VYSVĚTLENÍ ZADÁVACÍ DOKUMENTACE III.

| 1.1. Název veřejné zakázky: | Stavební úpravy objektu ZW – děkanát v areálu lékařské fakulty |

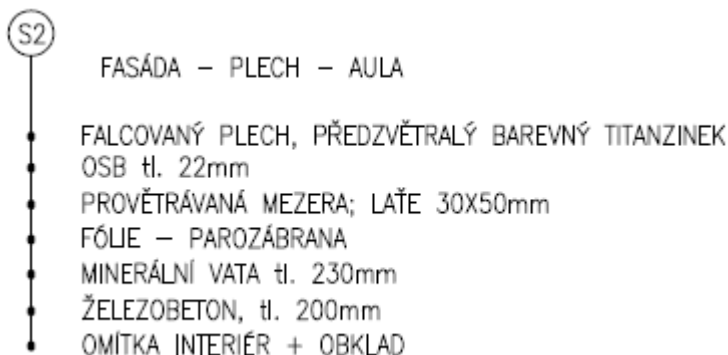
Vzhledem k množství úprav žádáme zadavatele o zvýrazňování upravovaných položek v nově zasílaných položkových soupisech prací.

Zadavatel k tomuto dotazu uvádí, že součástí tohoto vysvětlení je jednoznačný definitní stav skladeb v jednotlivých místnostech ve výkazu výměr. V rozpočtářském programu není možné postihnout barevně měněné položky. Zadavatel si je vědom, že se změny dotýkají mnohdy i návazných položek, nicméně velká část zvýrazněných položek by výkaz spíše zamotala, než zpřesnila.

Dle skladby:

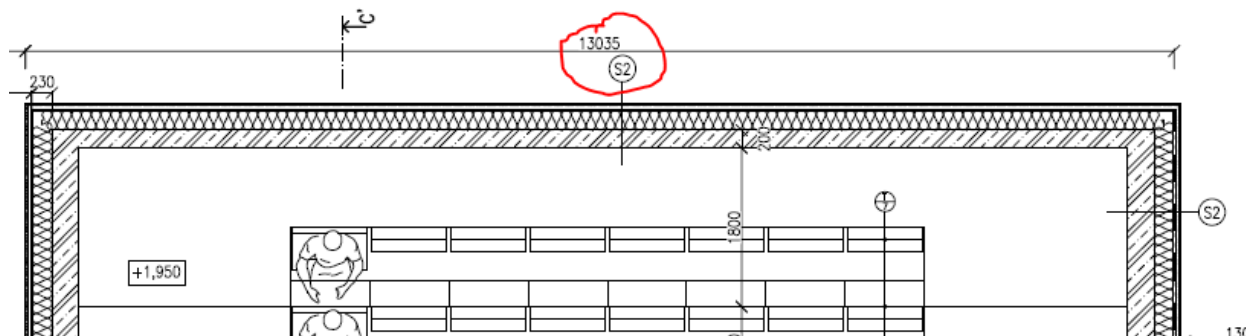
Žádáme o sdělení, zda ve velkoprostorové učebně 1.02 má být obklad na stěnách (dle PD D1.1.24_skladby _A3 (S2) nebo tato místnost má mít jen povrchovou úpravu stěn viz D1.1.06_půdorys1NP_A1)?

Pokud by měla být učebna obložena obkladem, žádáme o jeho specifikaci a doplnění do soupisu prací.

Zadavatel k tomuto dotazu uvádí, že do skladby S2 je navržen akustický obklad, v rámci interiéru bude upřesněno jeho konkrétní umístění a designování.

Je počítáno na celou plochu stěn od úrovně 1,5 m (kvůli otěru).

Bude použit akustický obklad – absorpční panely.

Akustické obložení s otevřenou buněčnou strukturou velmi efektivně absorbuje zvuk, napomáhá akustice a současně i snižuje hluk unikající z místnosti. Bude použit absorpční panel typu standart v tl. 5 cm v ploše 265 m², přesné umístění bude dokumentováno projektem interiéru.

Typ a množství akustického obkladu je zadavatel vložil do výkazu výměr.
